Rijkswaterstaat Zeeland  
Projectbureau Zeeweringen

# verslag

Verslag overleg Zonneplateau's Vlissingen  
Datum bespreking 10 maart 2009  
Deelnemers Wim Crusio (gemeente Vlissingen)  
[Redacted] (gemeente Vlissingen)  
[Redacted] (gemeente Vlissingen)  
[Redacted] (architect)  
[Redacted] (waterschap)  
[Redacted] (projectbureau)  
[Redacted] (projectbureau)

Nummer  
PZDT-V-09096 uitv

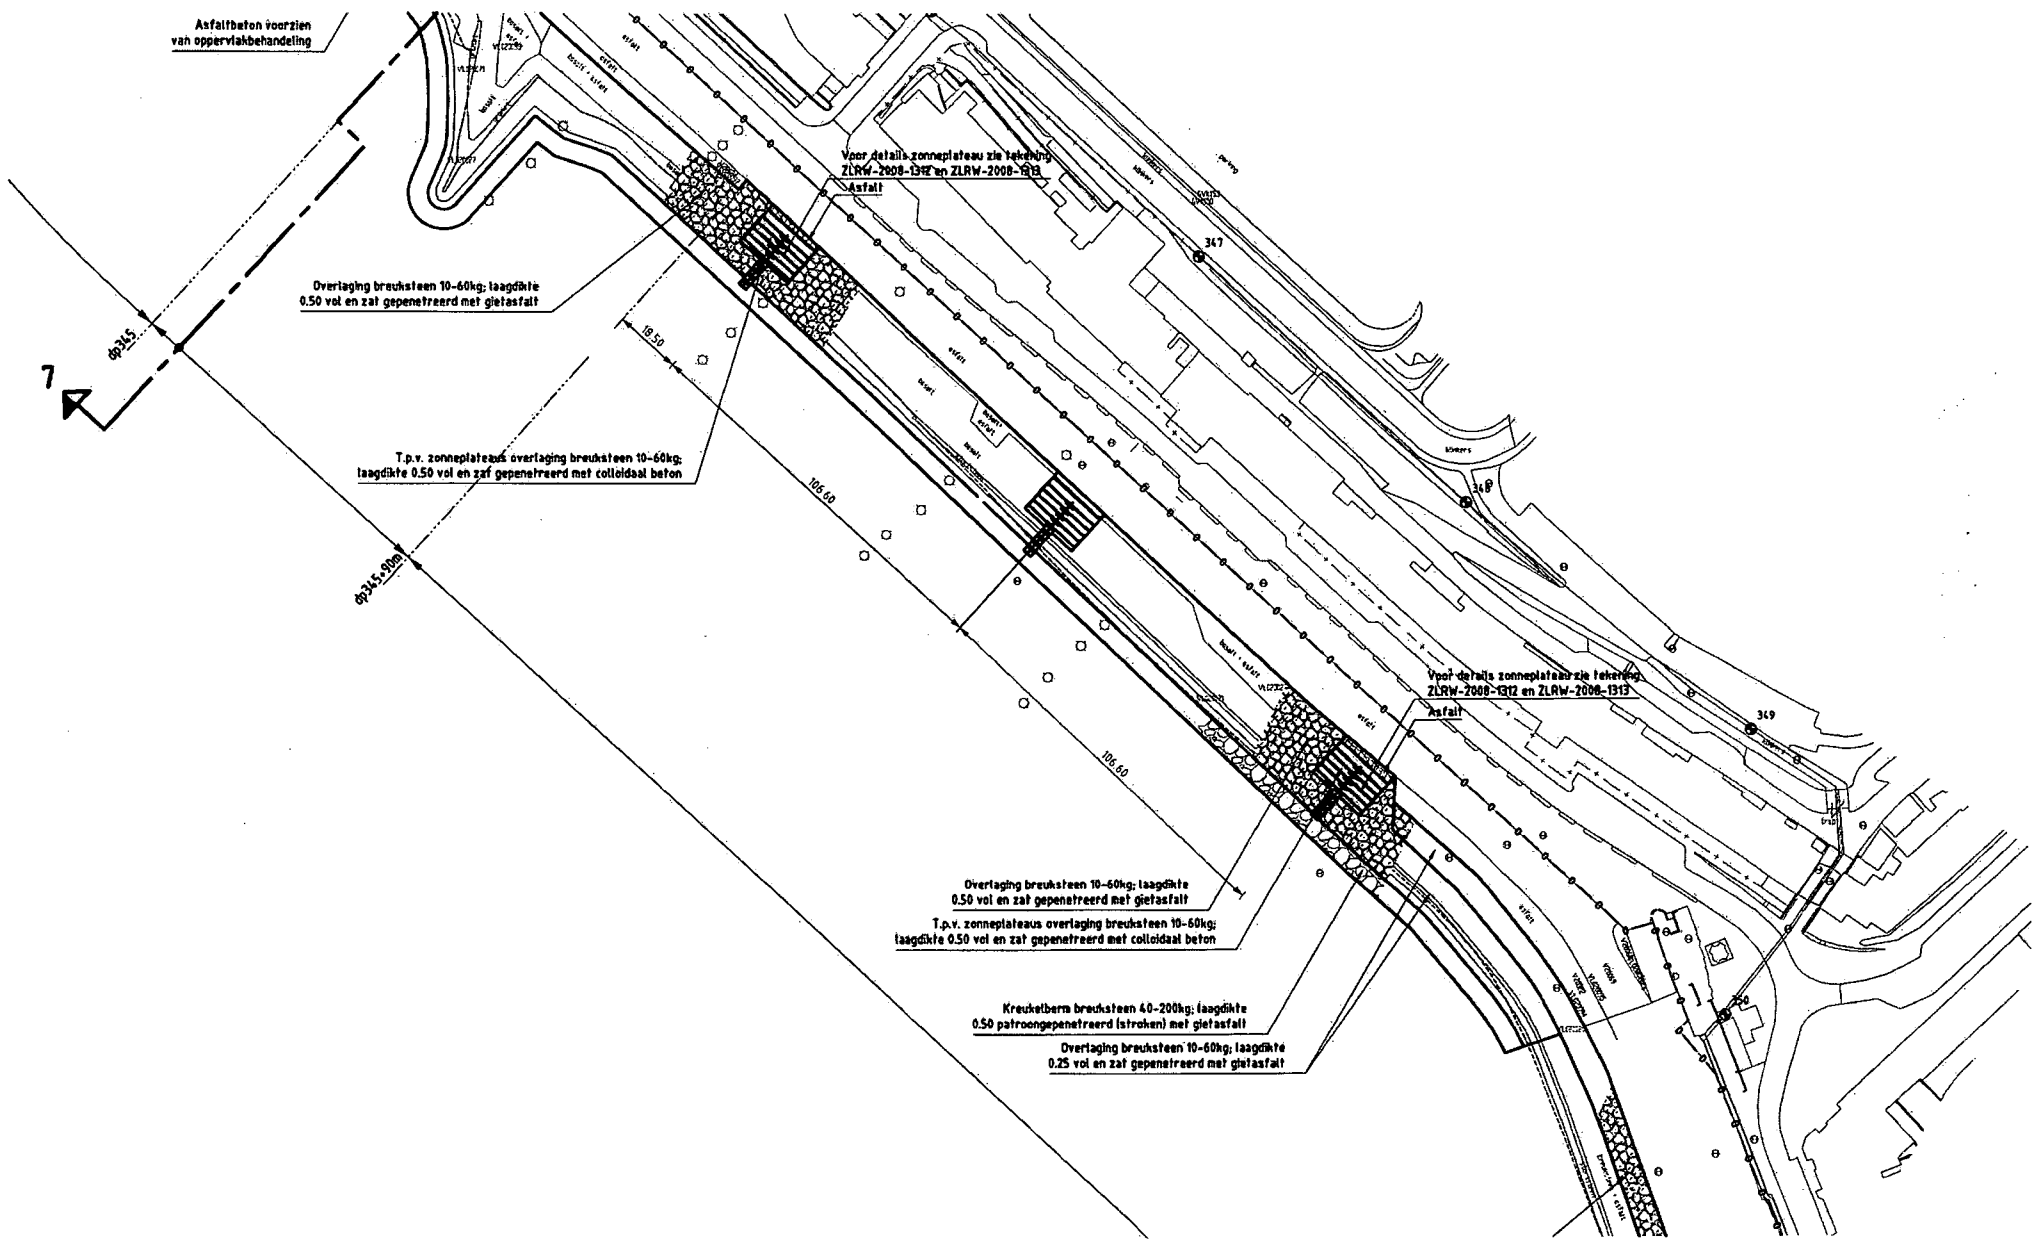
- De plaats van de zonneplateaus wordt vast gesteld. Het hart van de drie plateaus komen op de plaats zoals aangegeven op de bijlage bij dit verslag. De nieuwe plaats van de zonneplateau's heeft de voorkeur van [Redacted] omdat ten eerste de ondergrond van de plateaus identiek is en ten tweede omdat de plateau's nu dichter bij elkaar liggen en hiermee beter een eenheid uitstralen.
- [Redacted] geeft aan dat de leuningconstructie bij voorkeur 316L gepolijst staal moet zijn. Dit is in het contract met de aannemer opgenomen. Voorkeur is eveneens dat de bevestiging niet middels instorten, maar met een bevestigingsconstructie wordt gerealiseerd.
- Betreffende de afwerking van de bovenzijde van de plateau's wordt de voorkeur uitgesproken om een antisliplaag aan te brengen door er een profiel in te drukken. Een antisliplaag middels afstrooien of invegen is niet wenselijk.
